**Modulo per la presentazione delle osservazioni per i piani/programmi/progetti sottoposti a procedimenti di valutazione ambientale di competenza statale**

Progetto di un impianto eolico composto da 11 aerogeneratori di potenza pari a 4, 5 MW ciascuno, per una potenza complessiva di 49.5 MW, da realizzarsi nei comuni di Morcone (BN) e Campolattaro (BN) e Pontelandolfo (BN).

Osservazioni sulla localizzazione del “Progetto di un impianto eolico composto da 11 aerogeneratori di potenza pari a 4, 5 MW ciascuno, per una potenza complessiva di 49.5 MW, da realizzarsi nei comuni di Morcone (BN) e Campolattaro (BN) e Pontelandolfo (BN).”

# Stampa schermata SITAP aree tutelate D.Lgs. 42/2004

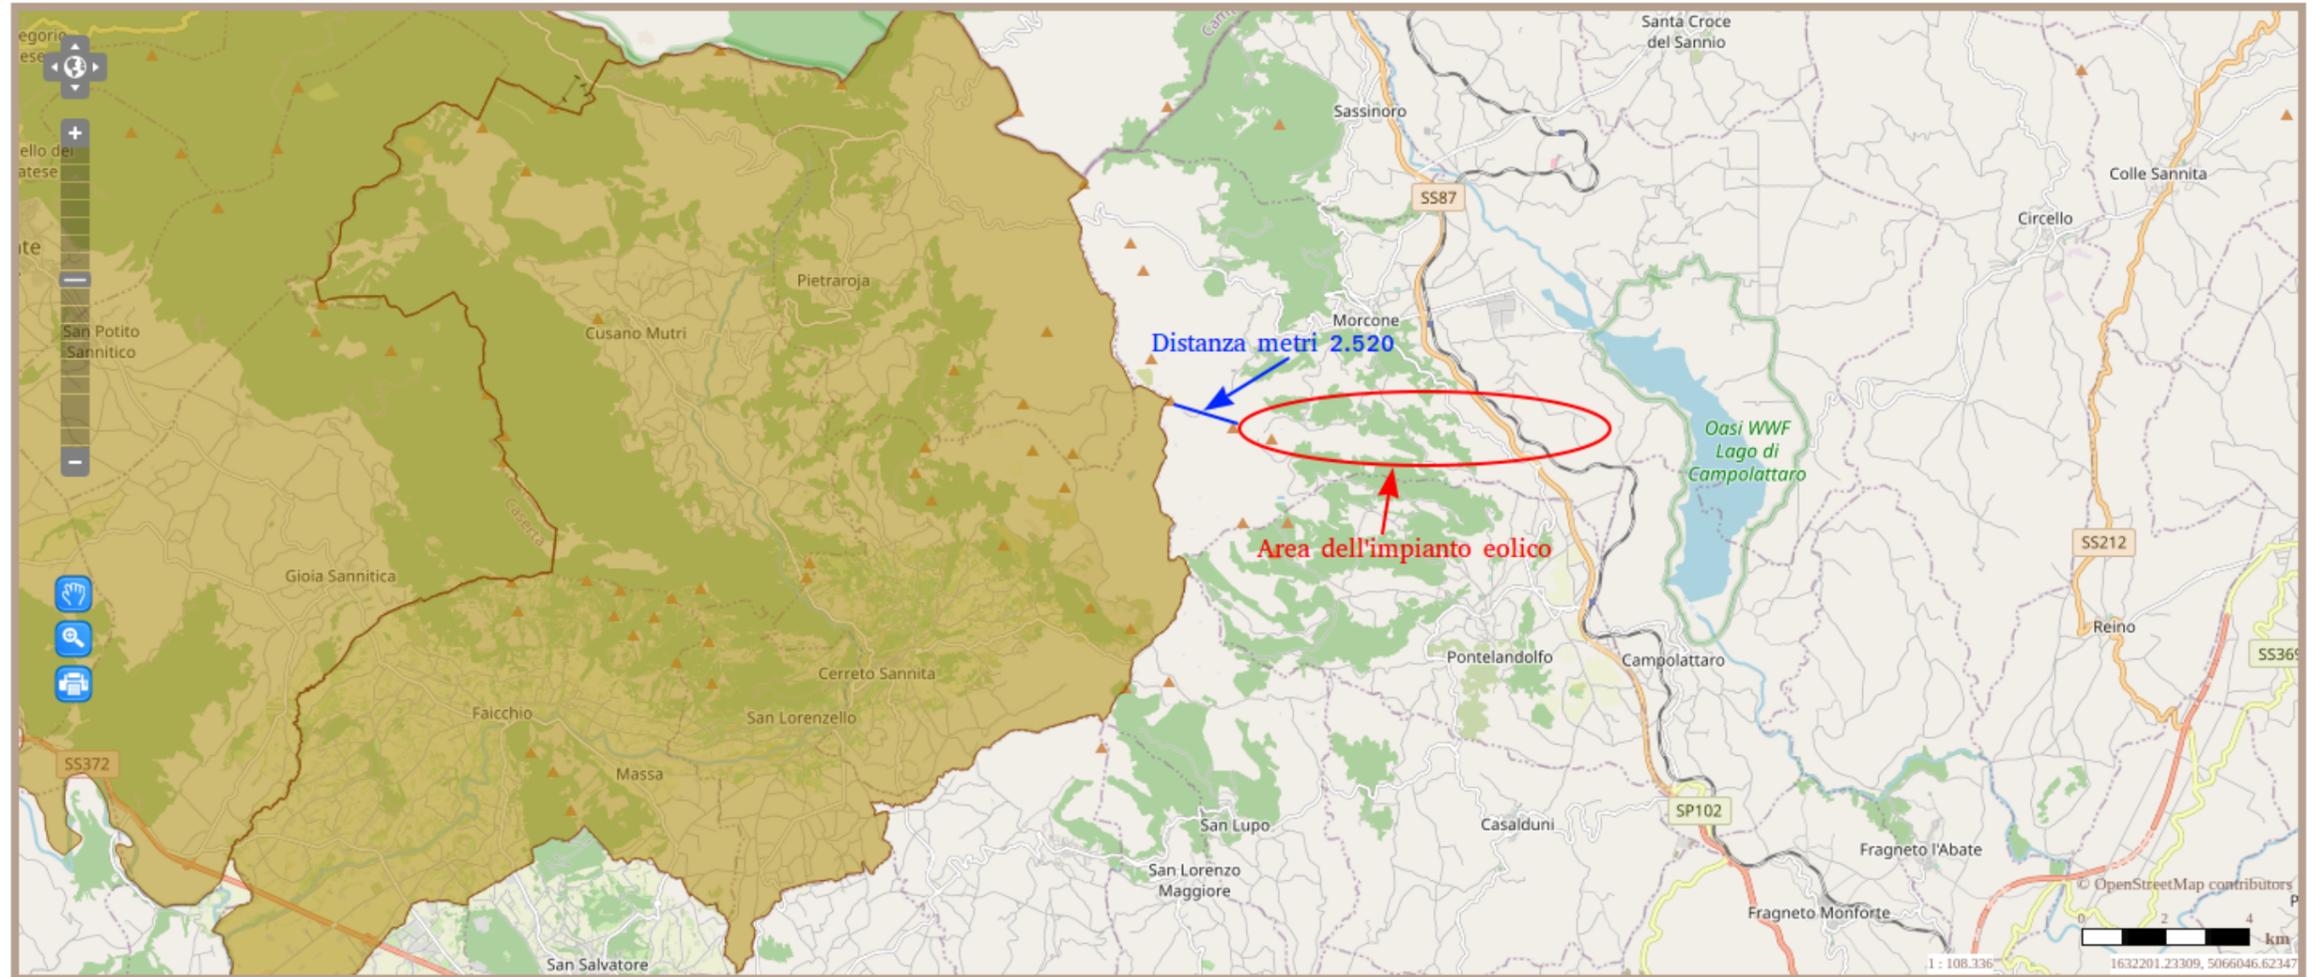
Infatti l'area di progetto è contermini con i comuni di Cerreto Sannita e Pietraroja, confinanti con Morcone; aree tutelate dal D.Lgs. 42/2004 artt.136,157,142,c.1 lett. M come si può riscontrare sul “Sistema Informativo Territoriale e Paesaggistico (SITAP) del Ministero per i Beni Culturali e per il Turismo, dove si evidenziano tutte le aree sottoposte a tutela ai sensi del già citato D.Lgs. 42/2004 (vedasi screenshot del SITAP riportato in seguito).

L'area è stata sottoposta a tutela integrale con Vincolo [150123] “Area montuosa comprendente il gruppo montuoso del Matese – Amplia il 150122 – Pubblicato sulla GU n° 98 del 1985-04-26  
Emissione del decreto: 28/03/1985 -

Secondo quanto previsto dal D.Lgs. 10/09/2010 la distanza da rispettare deve essere pari a 50 volte l'altezza della macchina eolica (in questo caso 10.000 metri).

Dalle verifiche cartografiche, invece, risulta che la distanza tra il primo aerogeneratore ed il confine più vicino, quello di Cerreto Sannita, risulta essere pari a 2.520 metri.

**Ricostruzione in 3D dal punto panoramico “Monte Muschiaturo” con gli impianti già costruiti:**

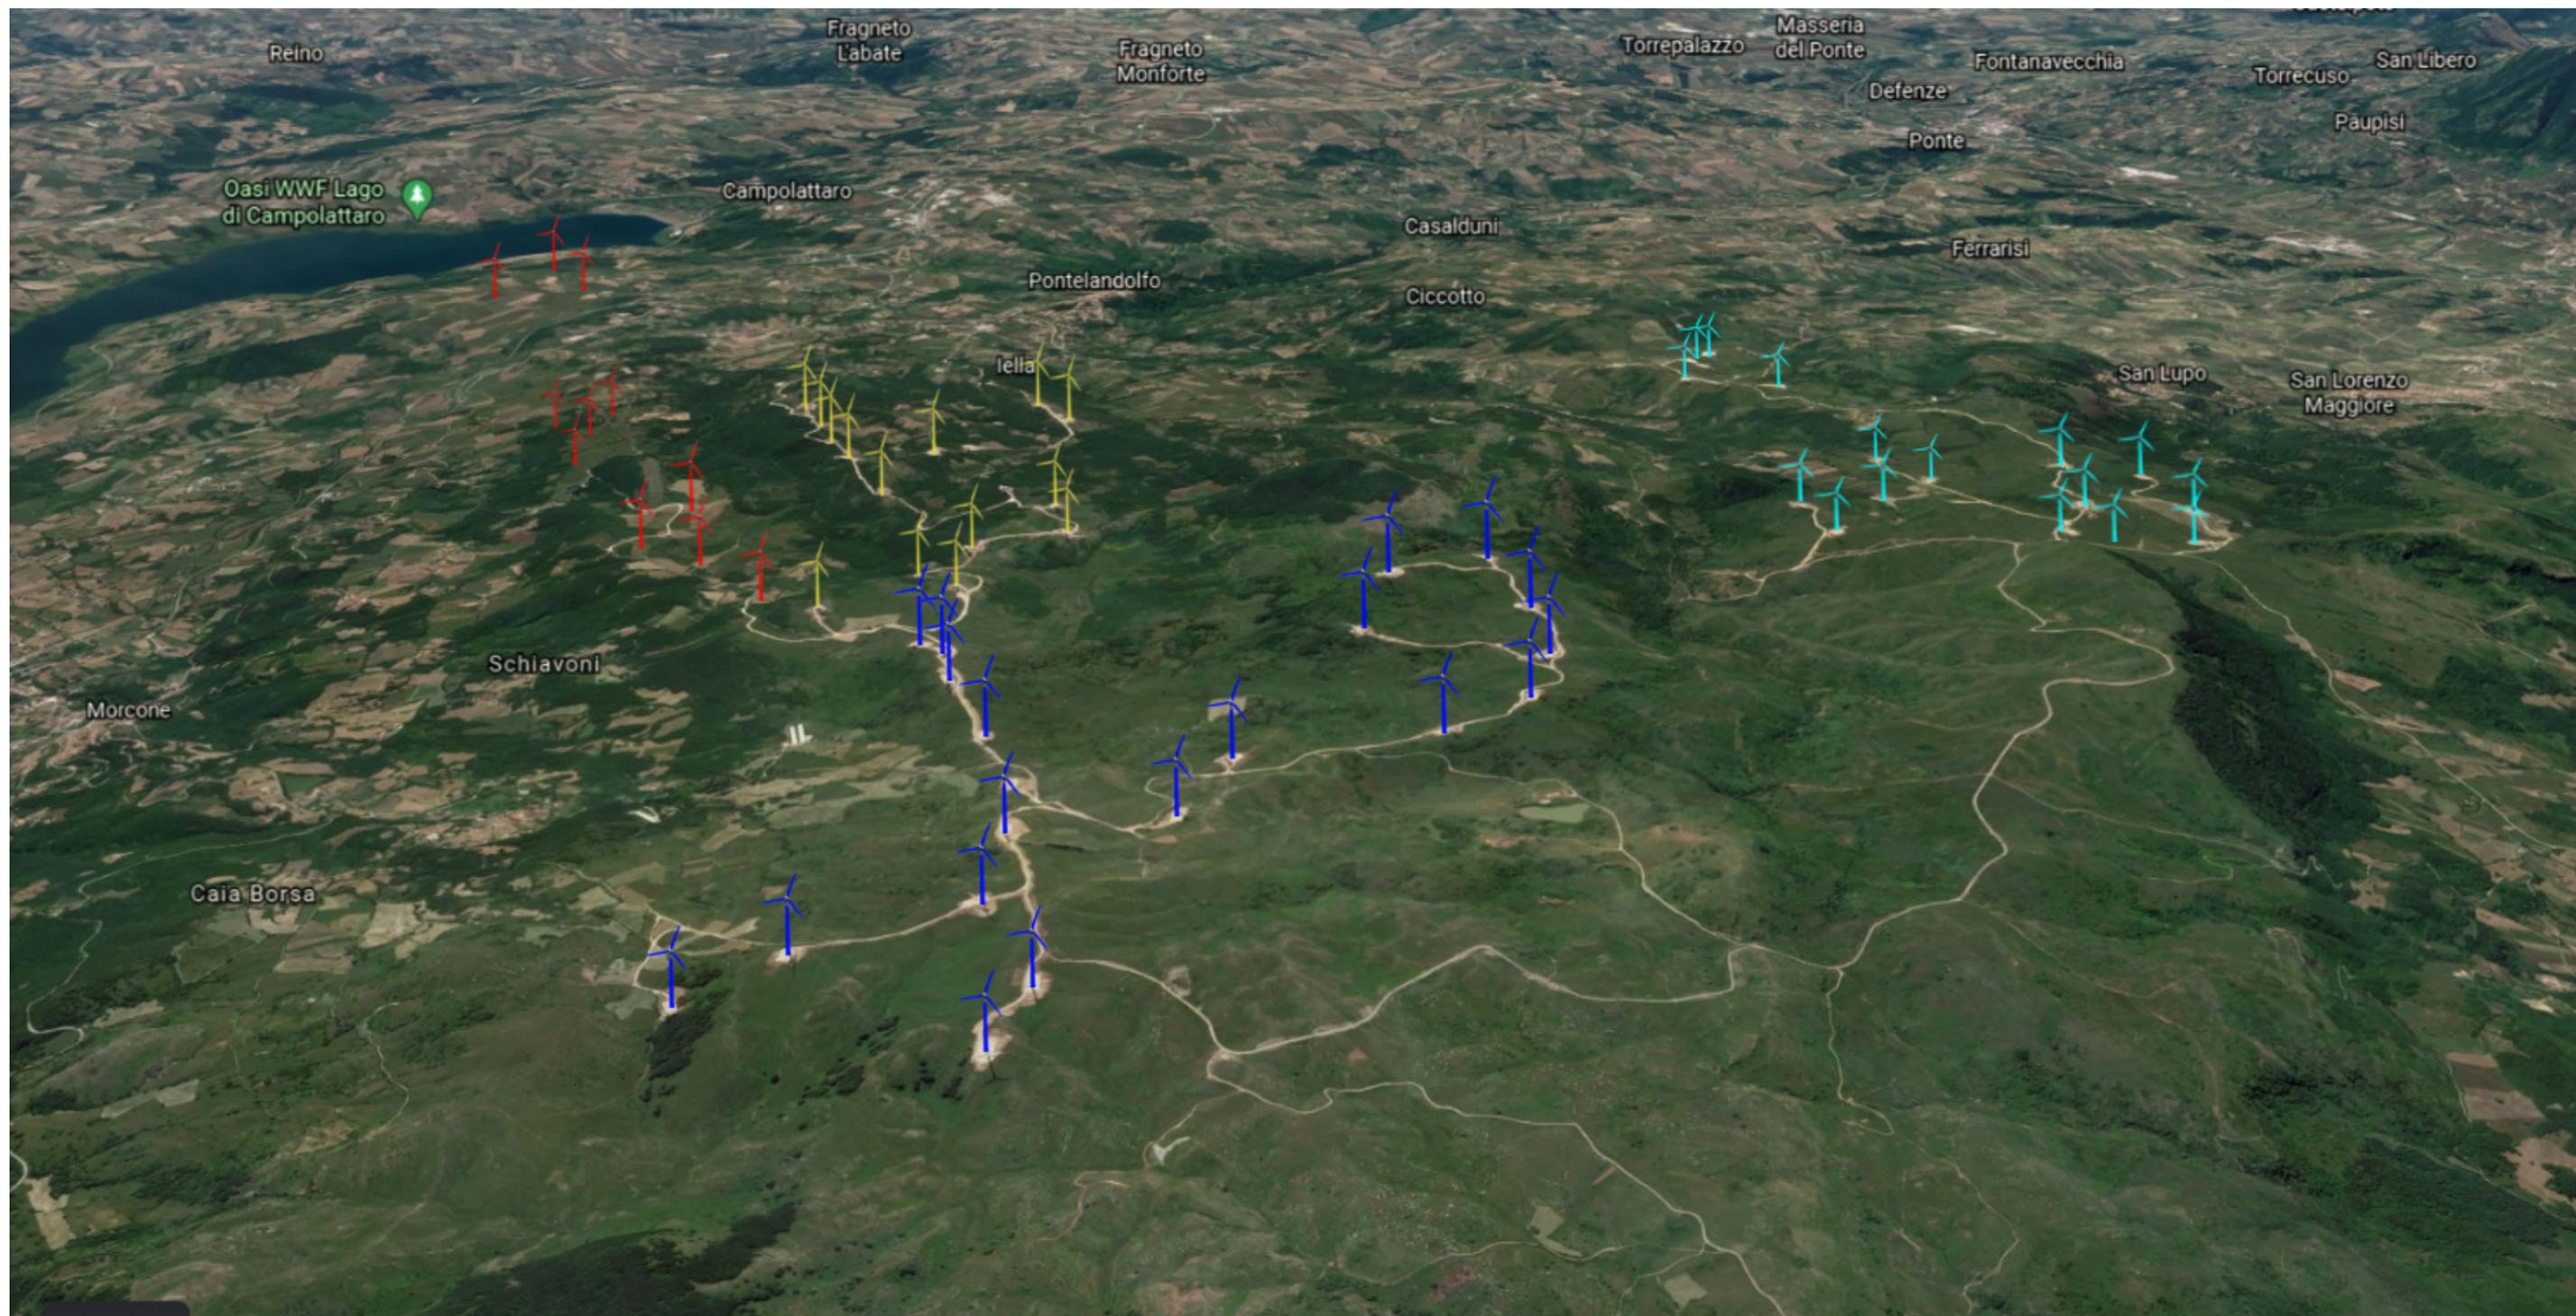
Inoltre l'impianto è contermini anche con la Regione Molise e precisamente con il Comune di Sepino: la macchina eolica denominata MC1 dista dal Monte Muschiatturo 6.080 metri. Area tutelata con ben n° 7 decreti di vincoli CODVR: 140002 – 140007 – 140010 – 140022 – 140023 – 140024 – 140035.

Si evidenzia che il “rendering” che accompagna la relazione REMCA\_R18 , a firma dell'ing. Trivelli, a pag. 22 riposta un'immagine costruita con l'inserimento dell'impianto eolico. Tale ricostruzione non rappresenta minimamente il futuro aspetto dell'area di riferimento rendendo così

impossibile una valutazione oggettiva del reale impatto sul territorio e sul paesaggio generato dall'impianto. Tale ricostruzione approssimativa ed irrealistica non rispetta quanto imposto dal già citato All. 4 punto 4 del D.M. 10/09/2010

Grafici (Carta Archeologica del Comune di Morcone)

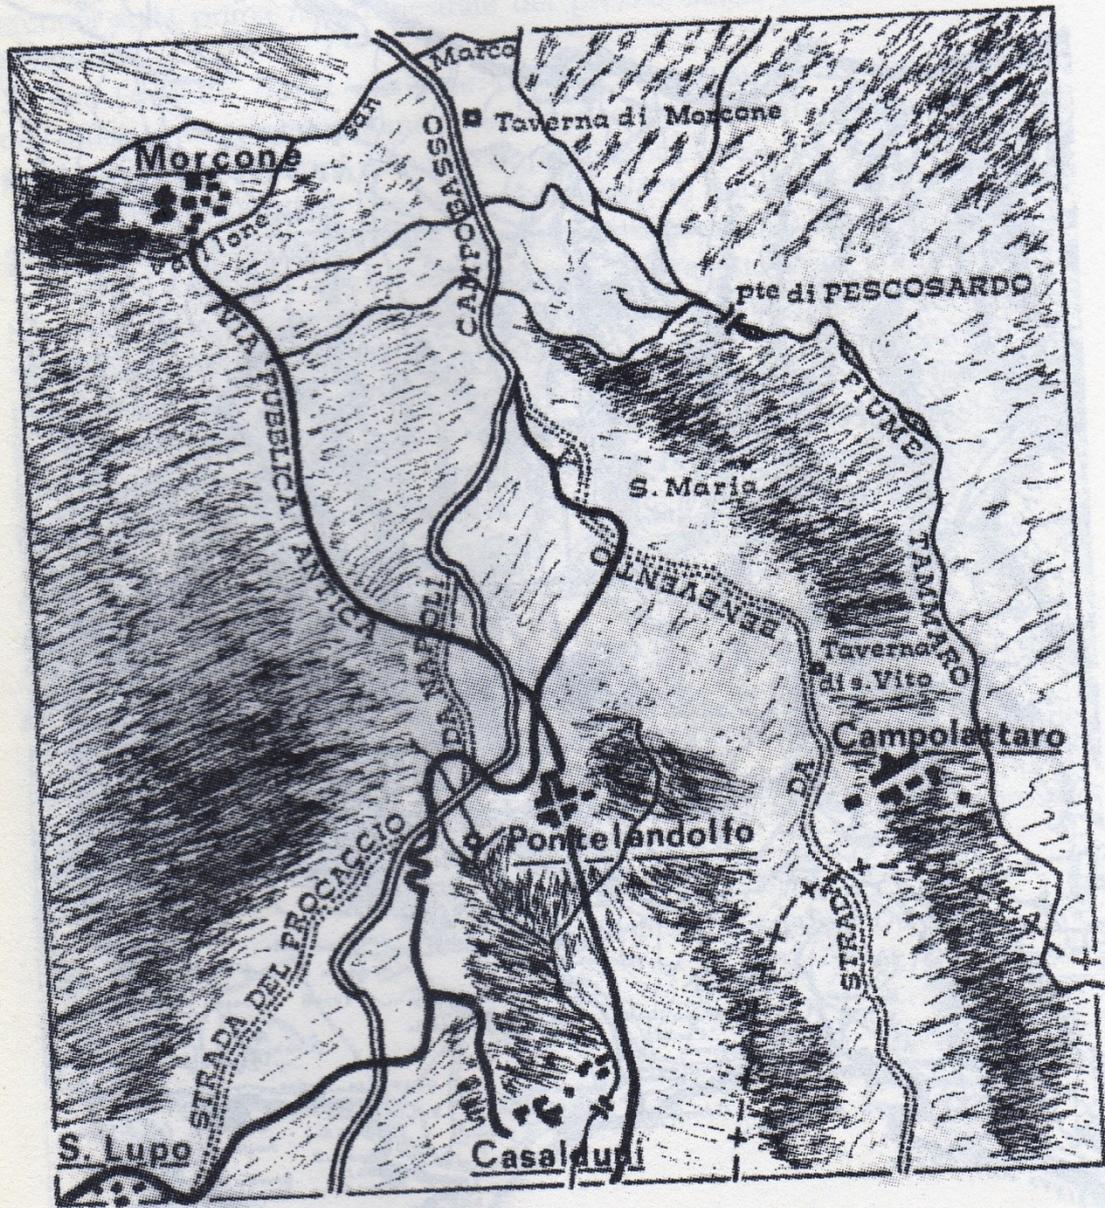
- Scarsa evidenza è stata data alla presenza dell'antico **tratturo Regio** (o tratturello) e dei siti individuati in B14-N85 e dei siti N111, N112, N86 e N110 **con attraversamento del cavidotto**.

( CartaArcheologica di Morcone : Grafici- Diretrici di comunicazione)

Si potrebbe trattare con ogni probabilità del correlato di un diverticolo relativo alla antica via del Procaccio e del Regio tratturo Benevento-Campobasso, se non anche di una variante della stessa strada che conduceva al sito di Sorgenza. Questi siti inoltre vengono a trovarsi nelle immediate adiacenze degli aerogeneratori indicati come MC09-MC10 ed MC11 .
